都市計画道路の変更（五反田駅付近広場第1号）

令和7年11月7日
第186回品川区都市計画審議会資料

□ 都市計画道路・・・変更（東京都決定）

＜変更概要図＞

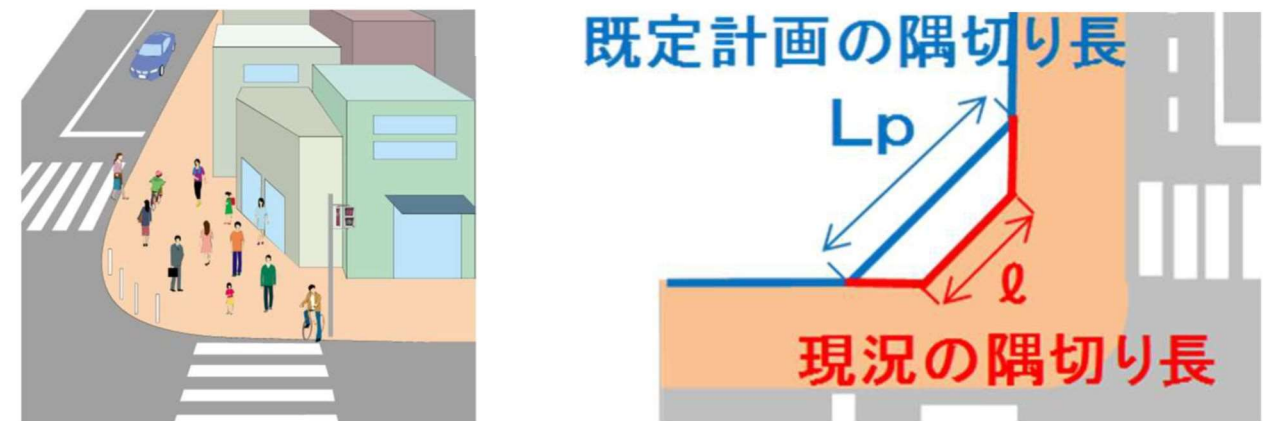
都が管理する五反田駅付近広場第1号は、単路部は既に整備が完了しているが、隅切りは一部未整備となっている。

都において当該交差点の隅切りについて、「道路構造令の解説と運用」を参考にしながら、隅切りの計画の要否を検証した。その結果、現道の隅切りが必要な隅切り長を満たしていることが確認されたため、現道へ合わせる計画の変更（隅切りの縮小）を行う。
